## Keuringsverslag van een elektrische laagspanning- en zeer lage spanningsinstallatie

### NIET CONFORM

Straatnaam	Ardooisesteenweg
Huisnummer	82
Busnummer	
Postcode	8800
Gemeente	Roeselare
Land	België

Controlebezoek van een huishoudelijke installatie volgens (KB 08/09/2019) - AREI Boek 1- 6.5. en 4.2.4.3.

Afbeelding schakel- en verdeelbord:

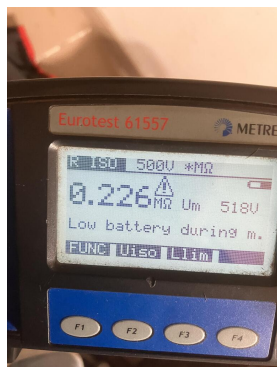
15.02 De aanduiding van de stroomkringen en/of apparatuur, aansluitklemmen, enz dient aangebracht of vervolledigd te worden. (Boek 1 Onderafdeling 3.1.3.1. en 3.1.3.3.A. en 5.1.6.1)

15.07 Verdeelbord dient vervangen te worden, de beschermingsgraad tegen rechthoekse aanraking is onvoldoende. (Boek 1 Onderafdeling 4.2.2.3.)

15.10 Niet gebruikte invoeringen van het verdeelbord zijn niet correct of onvoldoende afgedicht. (Boek 1 Afdeling 5.1.4. en 4.2.2.3.)

15.13 De nominale spanning dient duidelijk vermeld te worden op een oordeelkundig gekozen plaats. (Boek 1 Onderafdeling 3.1.3.3.)
